**Nota inspraak en vooroverleg
bestemmingsplan
Ruimte voor Ruimte woningen
Kremselen Boskant**

Knipsel onderzoekslocatie watertoetskaart [bron: Watertoetskaart De Dommel]

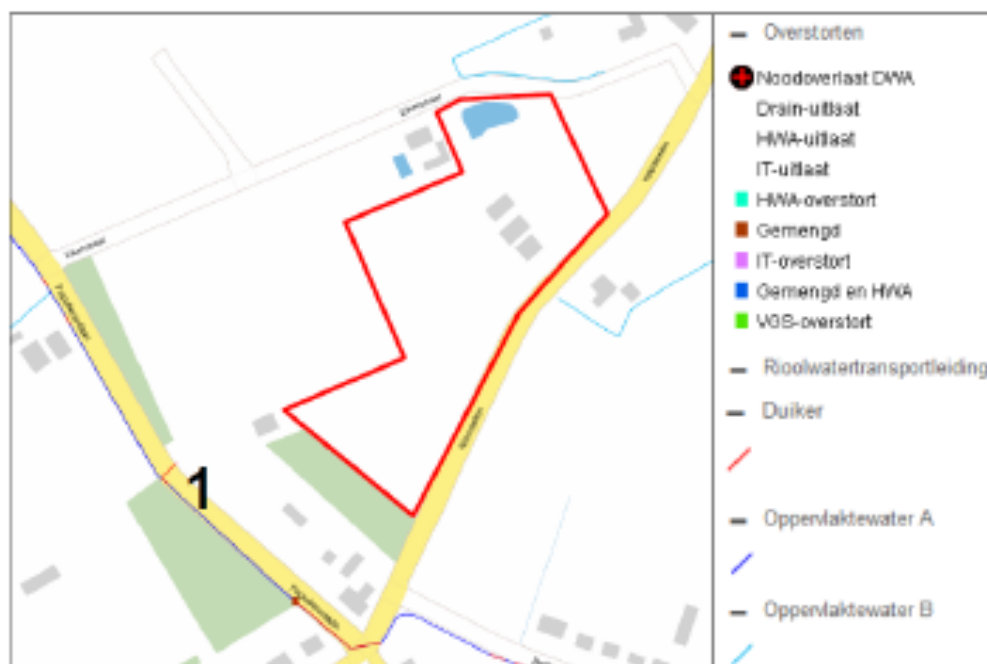
6. Vijver. In het plangebied is een poel of vijver gelegen. Voor dit plan dient te worden onderzocht of deze ecologische en waterhuishoudkundige waarden heeft. Zo kan demping eventueel effect hebben op de waterhuishoudkundige situatie in het plangebied en nabijgelegen omgeving.

7. Noodoverstort. Aan de populierenlaan tegen het sportpark is een noodoverstort gelegen die mogelijk richting het plangebied afwatert. Maak inzichtelijk wat de functie van deze overstort is. Daarnaast wordt vermoed dat de afwatering van deze overstort gegarandeerd dient te blijven.

Aan de overzijde van de Populierenstraat is een A-watergang gelegen. Deze watergang watert af in noordwestelijke richting. Op deze watergang is een gemengd noodoverstort aanwezig. Nabij het voetbalterrein aan de Populierenlaan is put met overloop aangetroffen. Deze put is een overloop van het drainagesysteem onder het sportveld. De overstort loopt door middel van een ijzeren buis onder de weg door naar de A-watergang.

De aanwezige vijver staat zover zichtbaar niet rechtstreeks in verbinding met de omliggende watergang. Door de aanwezige begroeiing en achterstallig onderhoud was het moeilijk om eventuele duikers onder de wegen vast te stellen. Op bovenstaande afbeelding zijn de waargenomen duikers weergegeven (zie rode lijnen). Globaal stroomt het water in de huidige situatie vanuit het plangebied richting de berm sloten. De afstroomrichting is indicatief met blauwe pijlen aangegeven. De precieze doorstroming naar het oppervlaktewater is niet zichtbaar doordat de sloten droog waren tijdens de veldinspectie.

Nabij de ingang naar het voetbalterrein is aan de overzijde een duiker van 500 doorsnee onder de weg waargenomen. Aan de plangebiedzijde is deze niet vrij. Onder de inrit ligt ook een duiker van doorsnee 300 die grotendeels dicht zit. Rondom het plangebied zijn verder geen duikers waargenomen. Uit de inspectie blijkt dat de watergang langs de Populierenlaan voldoende diep is om water te bergen (ca. 1 meter beneden maaiveld). Binnen en rondom het plangebied zijn verschillende watergangen overgroeit en niet meer uitgediept.

Op basis van de veldinspectie is het geadviseerd om de watergangen te her profileren en de aanwezige duikers door te spuiten. Voor de verdere planontwikkeling wordt geadviseerd hiermee rekening te houden en de afwatering uit het gebied te verbeteren bij de planontwikkeling.

Toekomstige situatie hemelwaterafvoer

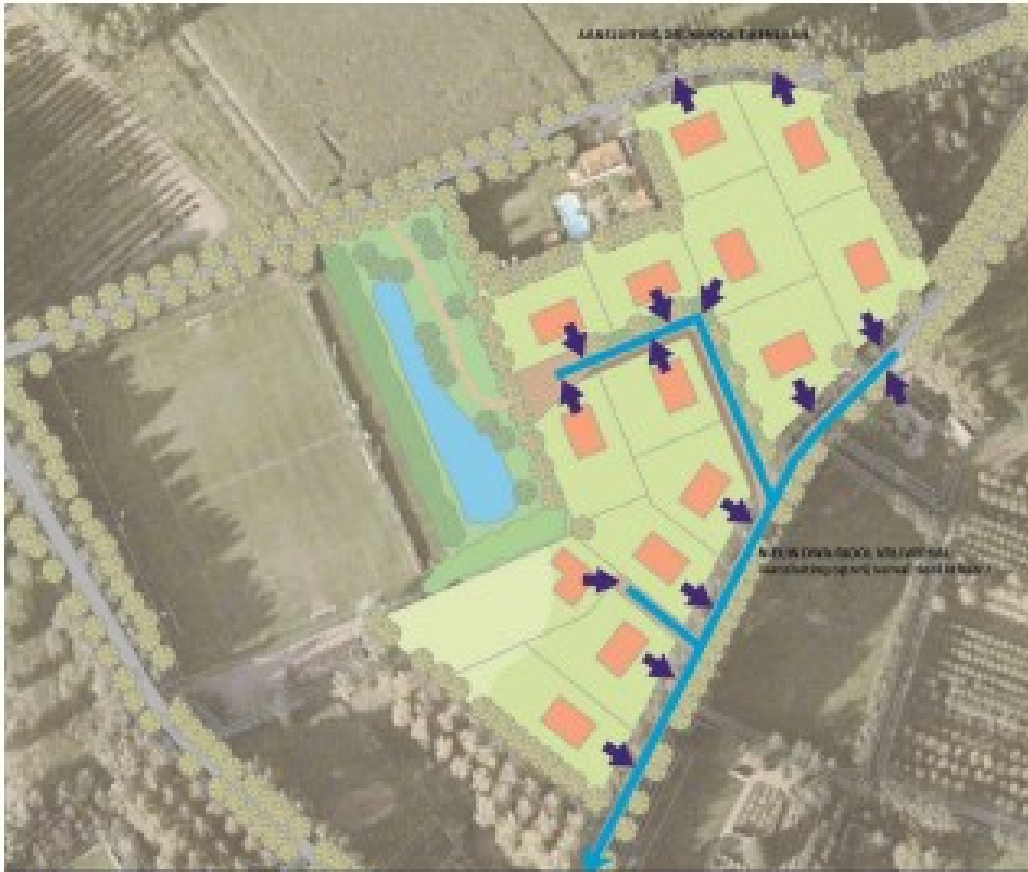
3. Grondwater. De GHG ter plaatse ligt volgens de gegevens van het Waterschap op 40-60 onder maaiveld. Daarom wordt geadviseerd om rekening te houden met een maximale bergingsdiepte van 40 cm – maaiveld in plaats van 60 cm – maaiveld. Ook wordt geadviseerd om hiermee bij het ontwerp van de HNO bergingen rekening te houden. Dit om te voorkomen dat in natte perioden de eerste 20 cm van de berging onbruikbaar zijn omdat deze al zijn gevuld met grondwater. Gezien de berging hierdoor een groter oppervlak zal beslaan, moet waarschijnlijk ook de planverbeelding hierop worden aangepast.

4. Hemelwaterafvoer. Uit eerdere mailwisseling betreffende dit plan blijkt dat een infiltratieriool op deze locatie niet haalbaar is. Toch wordt deze optie als oplossing genoemd in de waterparagraaf. Naast een infiltratieriool of gesloten afvoer richting berggreppels is het ook een optie om hemelwater over maaiveld, b.v. via goten, richting de bergingsvoorzieningen te laten stromen. Het plangebied ligt vrij hoog en op het maaiveld is een natuurlijk verhang aanwezig, waarvan gebruik kan worden gemaakt in de afwatering. Geadviseerd wordt tekst en ontwerpen aan te passen aan de uiteindelijk gemaakte keuze.

Het watersysteem van het bouwplan is voorzien van een centrale voorziening met een overstort. Het waterpeil in de centrale voorziening is voorzien boven de GHG (ca. 9,60 m + NAP) met het overstortniveau op ca. 10,00 m + NAP. Het nieuwe maaiveld van het bouwpeil bedraagt 10,30 m + NAP of hoger. Hieruit volgt dat het voorgestelde watersysteem mogelijk is. Door de aanleg van de benodigde waterberging voor het toekomstig verhard oppervlak en de herprofilering van de watergangen (voornamelijk van de overlaat) zal de ontwatering in het gebied verbeteren en wordt hydrologisch neutraal ontwikkeld.

Voor de opvang van het hemelwater van de 3 woningen aan de noordoostzijde van het gebied zal een openbare en robuuste bergingsvoorziening langs de Eikenstraat worden aangelegd. Hiervoor wordt de bestaande greppel opgeschoond, verbreed en verdiept. Deze greppels staan in directe verbinding met de overige greppels langs Kreamselen en Eikenstraat. Er wordt rekening gehouden met de bestaande hemelwaterafvoer van Eikenstraat 5.

De GHG bedraagt ca. 0,4 m-mv. Hieruit volgt dat voor de compensatie van 63 m³ een totaal wateroppervlakte van ca. 158 m² benodigd is. Per kavel zal een voorziening gerealiseerd moeten worden met een capaciteit van 21 m³ en 53 m³.
